## 新商品 及び 仕様変更にもなう廃番のお知らせ

□ 仕様変更品 : ガルバリウム雨とい「HACO」H6号 吊金具

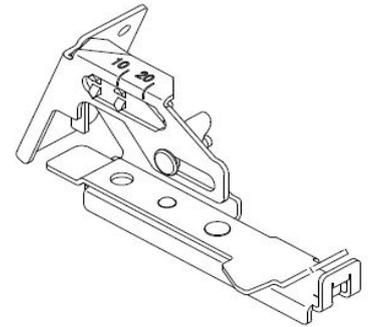
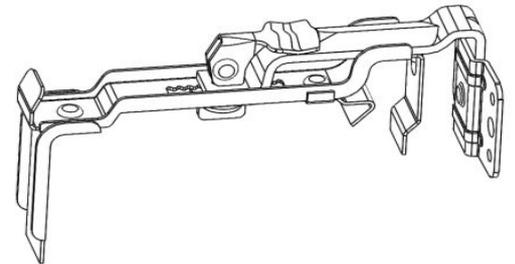
- 仕様変更内容
- 1) 現行品の3.5寸・4.5寸勾配を廃番とし、新たに「2寸勾配」を既製品化いたします。  
※新(仕様)商品以外の勾配変更は、受注品、特注品扱いとなります。
  - 2) 出寸法が「15mm～40mm」まで調整自在となります。
  - 3) 材質が「高耐食クロム系ステンレス」となります。
  - 4) 【注意】 一般地域の施工ピッチが **600mm** となります。

商品名	材質	新品番	勾配	出(mm)
HACO 吊金具 H6号	高耐食 クロム系 ステンレス	SG-3506C	勾配なし	15～40
		SG-3526C	2寸勾配	15～40
		SG-3536C	3寸勾配	15～40
		SG-3546C	4寸勾配	15～40
